DODATEK Č. 1 KE SMLouvĚ O DíLO u z a v ř e n ě d n e 7 . 5 . 2 0 1 8

Smluvní strany se dohodly, v souladu s ustanovením čl. XIII. Závěrečná ustanovení odst. 4, na uzavření tohoto dodatku č. 1 ke smlouvě o dílo (dále jen „SoD“) na realizaci akce: „Liberec – sanace VUZ, budovy č. 2 a 3 - realizace“ uzavřené mezi výše uvedenými smluvními stranami dne 7. 5. 2018. Tímto dodatkem č. 1 se smlouva mění a doplňuje takto:

ZMĚNOVÝ LIST			ZL č. 01		
Název akce: Liberec – sanace VUZ, budovy č. 2 a 3 - realizace					
Předmět změny: Oplechování kamenného soklu					
Zhotovitel:	HB INPOL, s.r.o.				
Objednatel:	Armádní Servisní, příspěvková organizace			Datum: 27.6. 2018	
Způsob odeslání / předání		poštou	e-mailem	faxem	osobně X
Odkazy na specifikaci:		Oznámení změny č. 1 včetně příloh			
na rozpočtové podklady:		ZL_01 Oplechování kamenného soklu			
<u>Popis stávajícího stavu:</u> Po prohlídce kamenného soklu objektu bylo zjištěno na některých místech nevhodné napojení fasády se soklem, při kterém dochází k zatékání na sokl a jeho poškození. <u>Projektové řešení:</u> V projektu nebylo řešeno. <u>Navrhované řešení:</u> Provedení oplechování systémovou okapnicí rš. do 150 mm, materiál TiZn v rozsah

BUDOVA Č. 2A

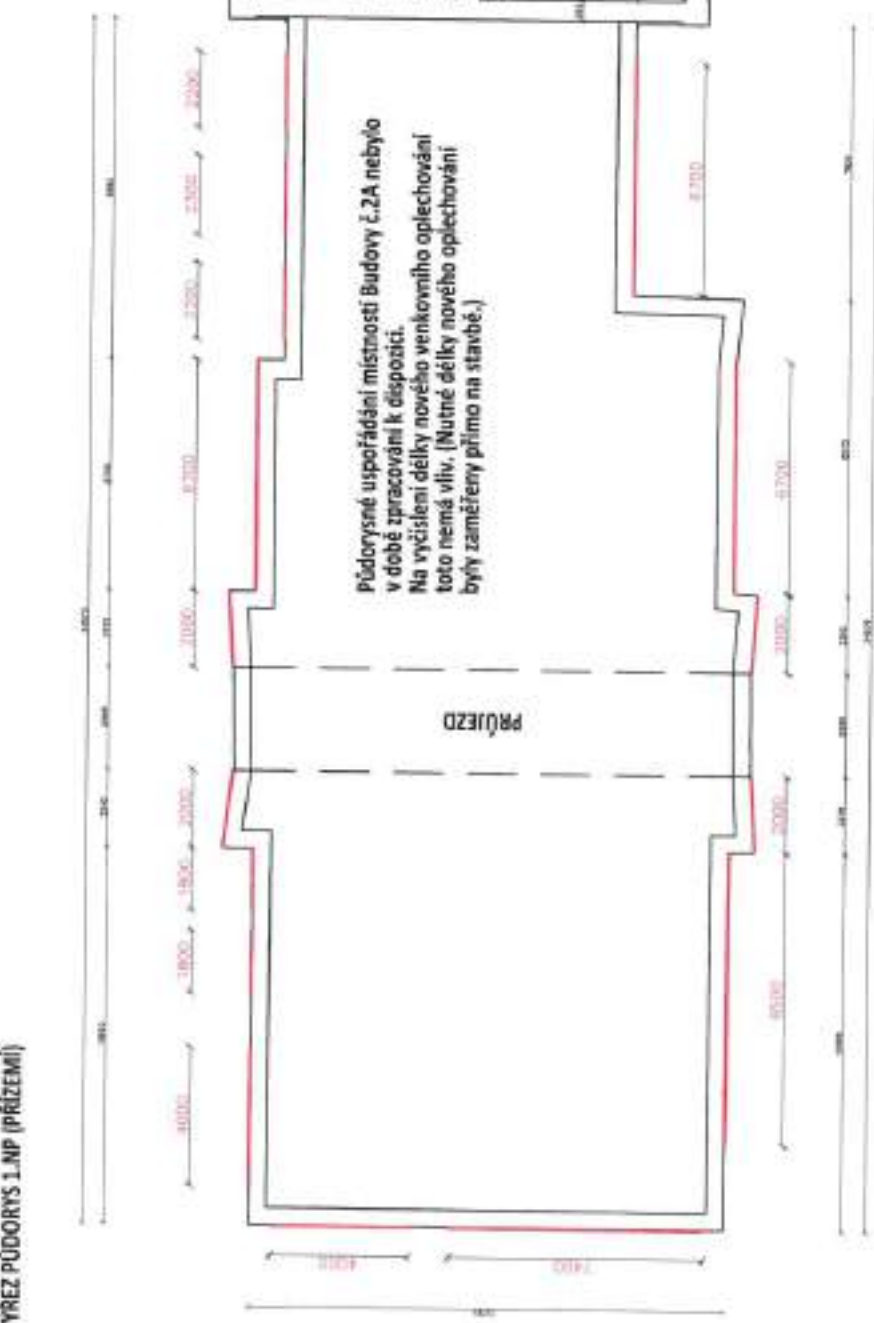
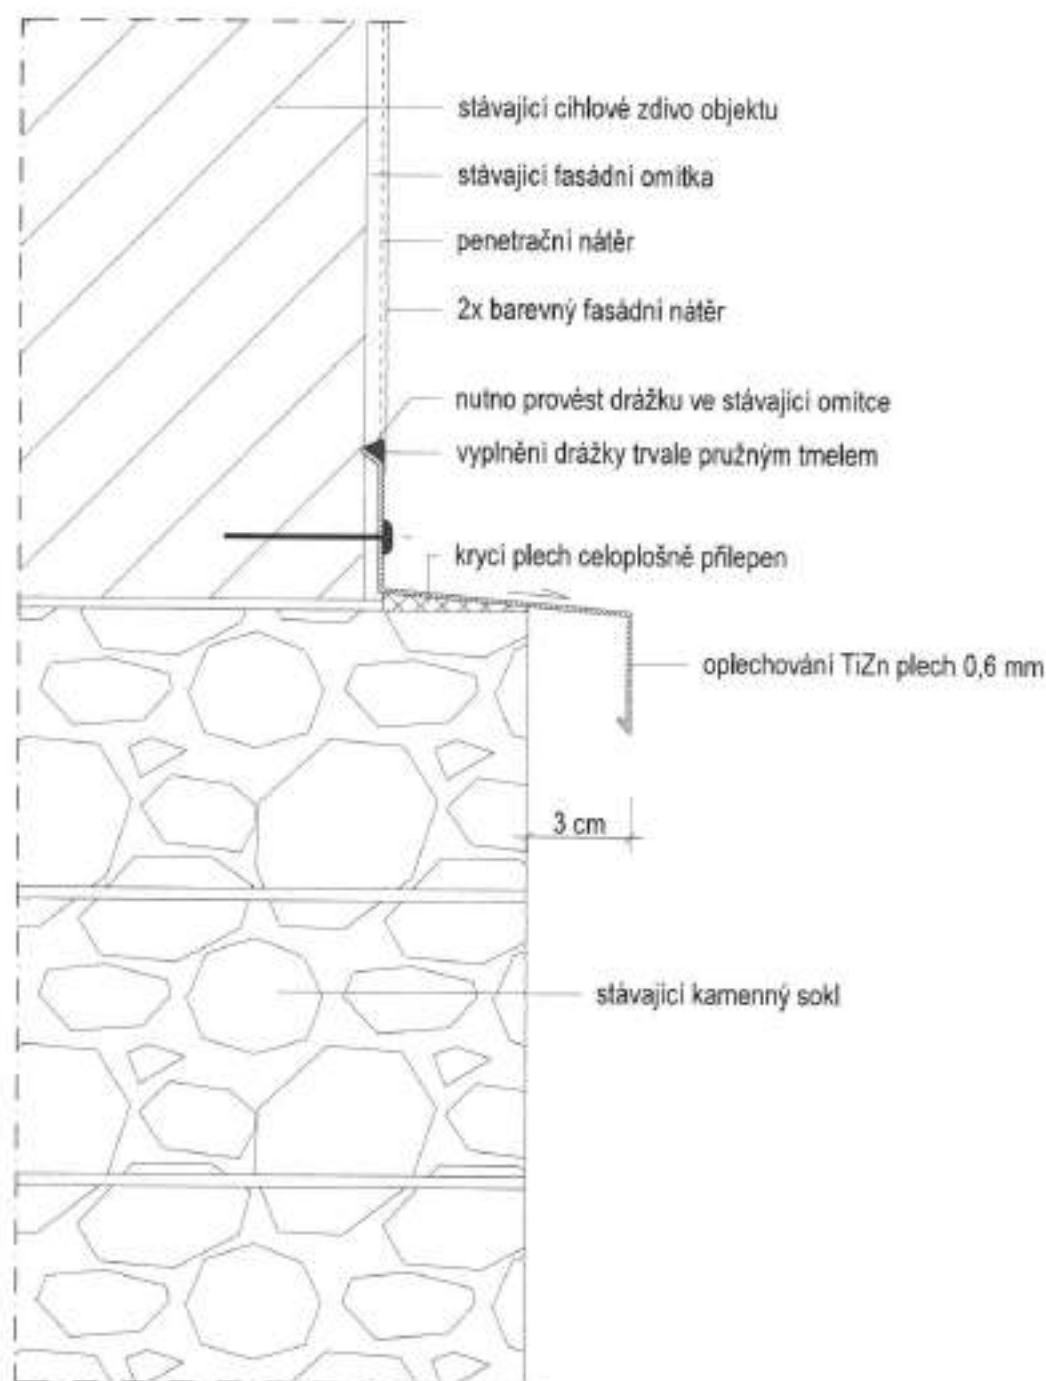
Po prohlídce kamenného soklu objektu bylo zjištěno na některých místech nevhodné napojení fasády se soklem, při kterém dochází k zatékání na sokl a jeho poškození.

Provedení oplechování systémovou okapnicí rš. do 150 mm, materiál TiZn v rozsahu požadovaném stávajícím nevyhovujícím stavem, tj. 80 bm.

Z důvodu případného zatékání do zdiva objektu u kamenného soklu je navrženo z venkovní strany oplechování okapnicí. Okapnice bude instalována tam, kde není odkapová hrana tvořená stávající systémovou zakládací lištou KZS (budova č.2 a 3) nebo tam, kde kamenný sokl vystupuje před fasádu (budova č. 2A). Okapnice bude z TiZn materiálu rozvinuté šířky do 150 mm.

Jsou vytvořeny dva detaily oplechování soklu. První ošetřuje sokl vystupující před fasádu (budova č. 2A), druhý ošetřuje sokl, kde není KZS založen na zakládací liště s odkapovou hranou (budova č. 2 a 3).

Z důvodu případného zatékání do zdiva objektu u kamenného soklu je navrženo z venkovní strany oplechování systémovou okapnicí dle detailu vytvořeného AD. Okapnice bude instalována tam, kde není odkapová hrana tvořená stávající systémovou základací lištou KZS. Úprava bude prováděna dle Dodatku 1 k PD.

Rozsah oplechování je vyznačen na výkresech.

Budova č. 2A	62,3 bm
Budova č. 2	6,0 bm
<u>Budova č. 3</u>	<u>12,0 bm</u>
Celkem	80,3 bm

D1: DETAIL OPLECHOVÁNÍ SOKLU

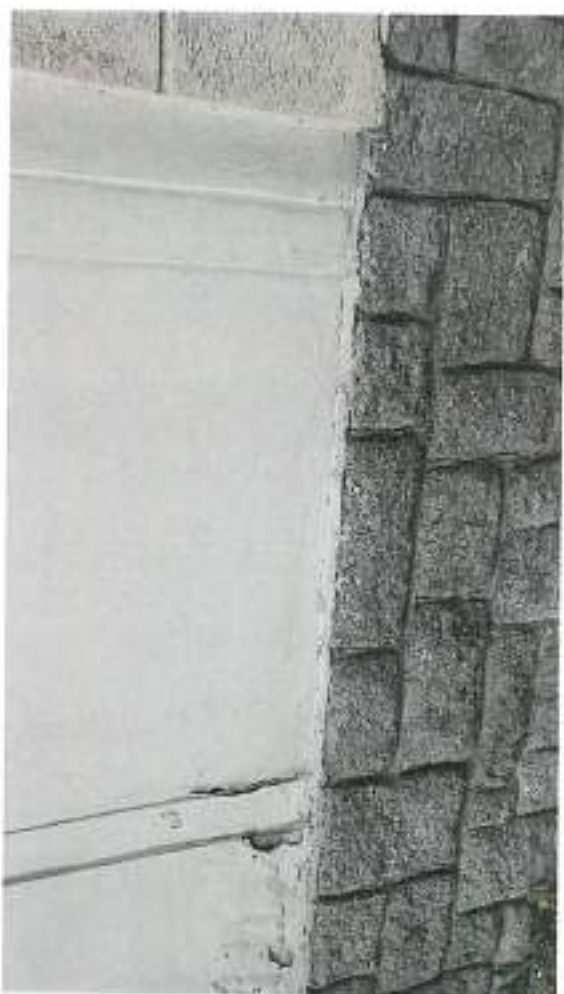
Pro titan-zinkový plech se vyřízne ve stávající omítce drážka, do které se okapnice umístí. Poté se zajistí klempířskými hřebíky a vyříznutá drážka v omítce bude vyplněna trvale pružným tmelem.

**BŮDOVA Č.3
PŮDORYS MEZIPATRA ZADNÍHO VCHODU - NAVRHOVANÝ STAV**

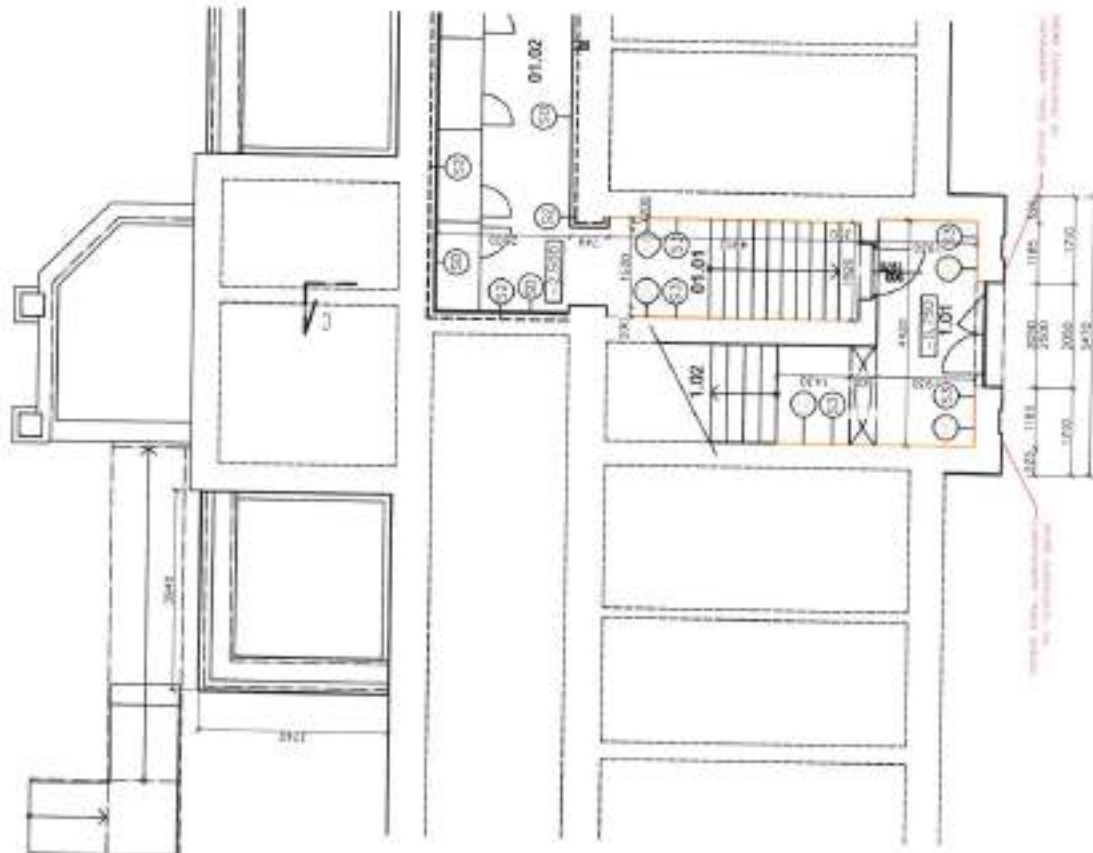
Při prohlídce byly zjištěny „výkvěty“ na zdi v mezipatře zadního vstupu do budovy č. 3. Je potřebná sanace těchto míst.

V mezipatře u zadního vstupu do budovy č.3 budou odstraněny stávající vnitřní omítky stěn, včetně opatrné demontáže kamenného soklíku u podlahy. Stávající kamenný soklík bude po sanačních opatřeních nalepen zpět. Rozsah je patrný z výkresové dokumentace. Stávající dlažba v tomto prostoru bude ponechána.

Nové omítky budou aplikovány na určených stěnách poškozených vlhkostí. Rozsah je patrný z výkresové dokumentace (stěny schodiště do suterénu, obvodové stěny a stěny sousedící s nepodsklepenými částmi v zádveří budovy č.3). Navržené sanační omítky budou dvouvrstvé, aplikované technologií dané technickými listy.

Sanační opatření u vstupu do budovy č.3 budou provedeny dle Dodatku 2 k Projektové dokumentaci vytvořeného AD a v rozsahu daném tímto Dodatkem 2.

Zjištěná vlhkost ve zdivu je nutná řešit otlučením degradované omítky a jejím nahrazením sanační omítkou v rozsahu podesty u vstupu do dvora a obou stěn schodiště do suterénu. Jedná se o účinný způsob oprav omítek v daném místě.
S navrženým řešením souhlasím.

BUDOVA Č.2 PŮDORYS 1.PP (SUTERÉN) - ÚPRAVA SANACE KOTELNY

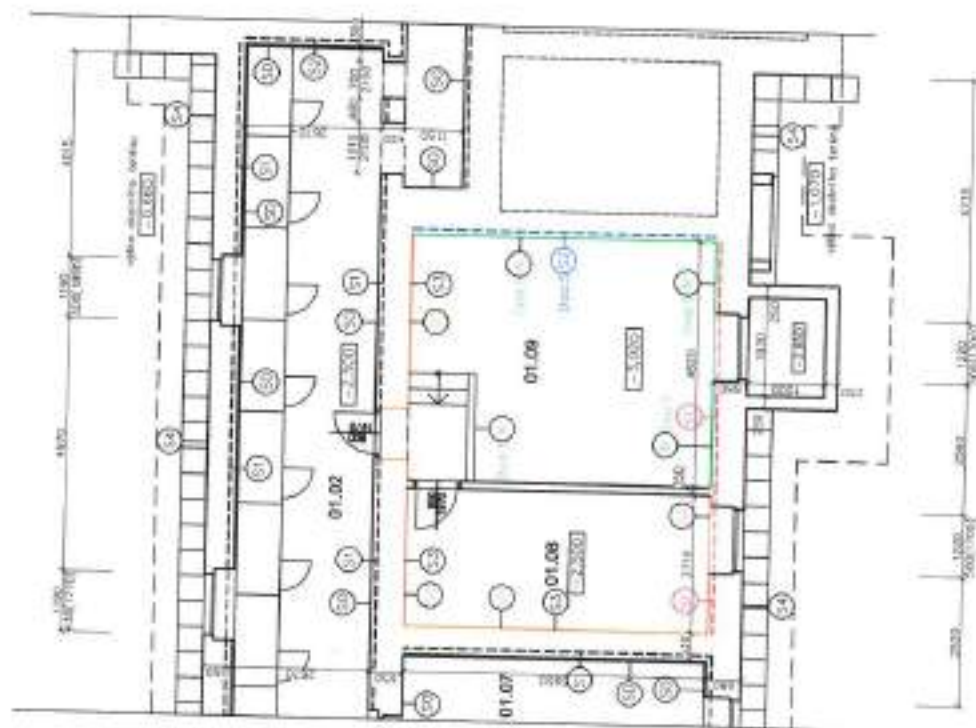
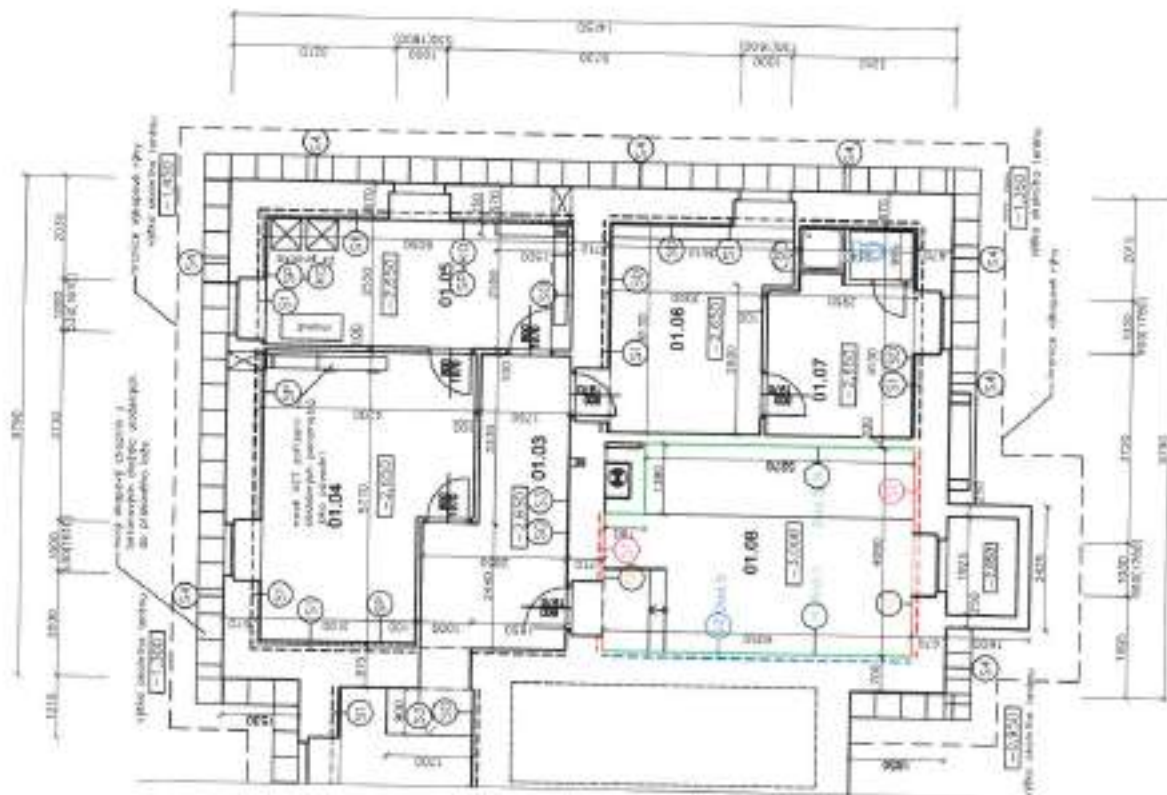
Navrhované úpravy jsou patrné z výkresové části dodatku 5 dokumentace.

DETAIL DRENÁŽNÍHO SYSTÉMU (M 1:25):

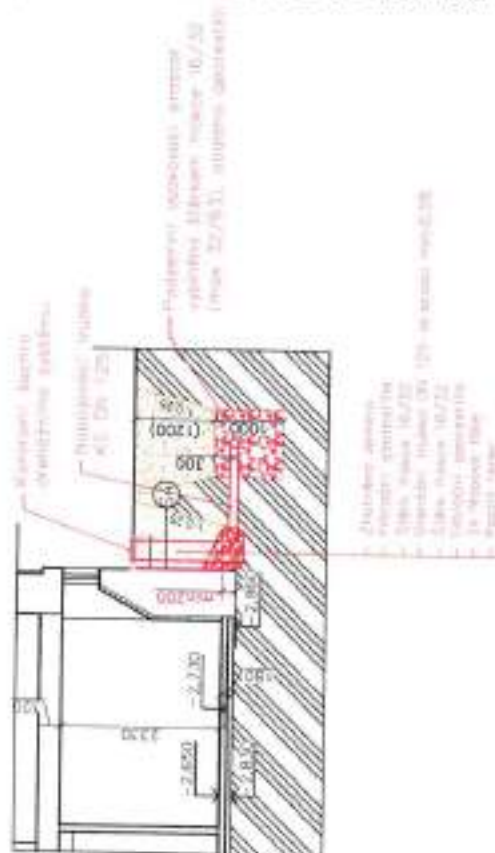
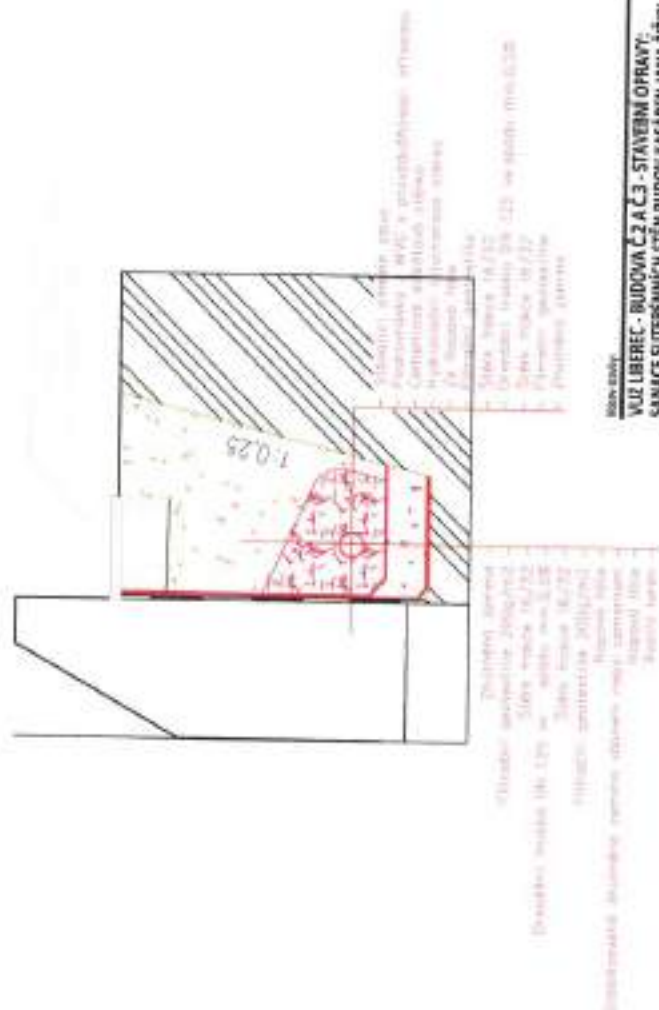
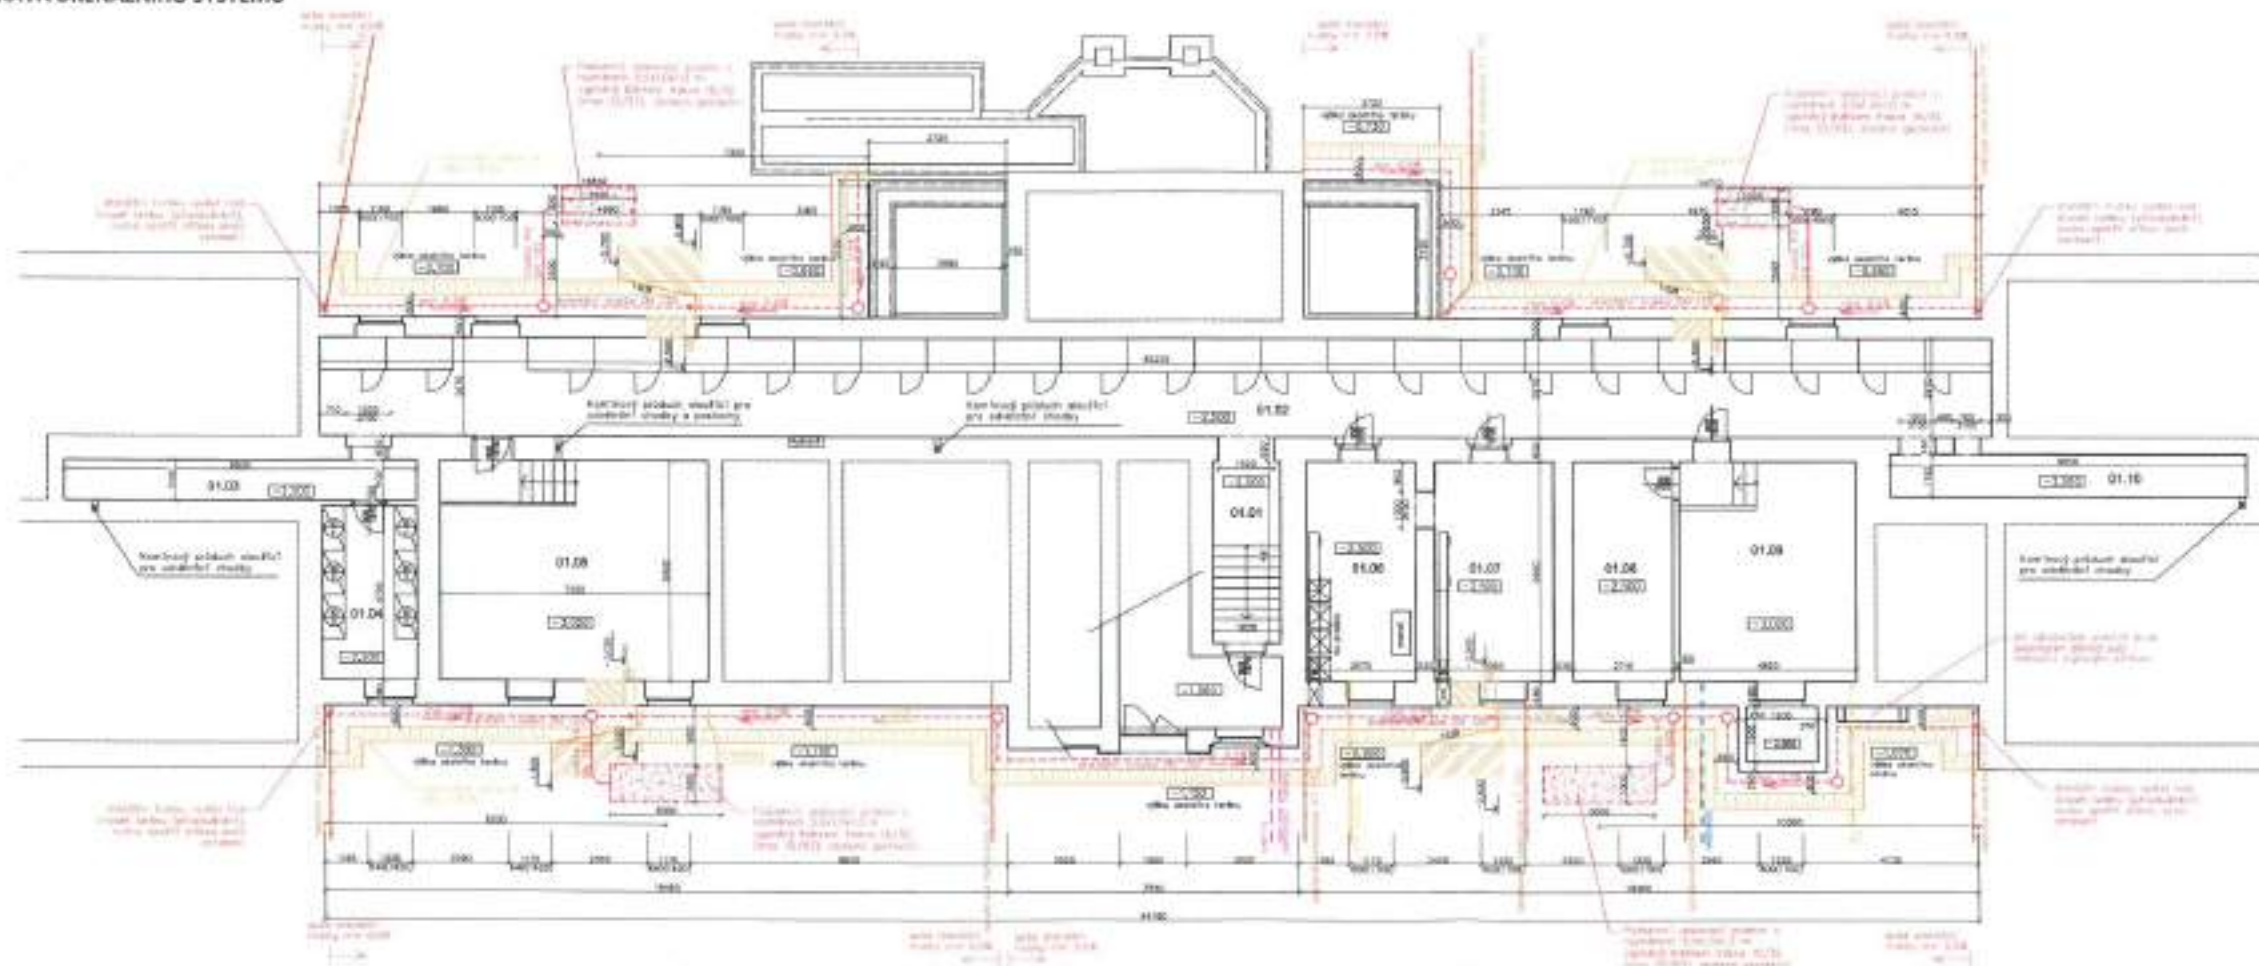
- Po provedení výkopů okolo budovy bylo zjištěno, že stávající dřevěová kanalizace je uložena příliš mělko a není tedy možné napojit drenážní systém na tuto dešťovou kanalizaci.
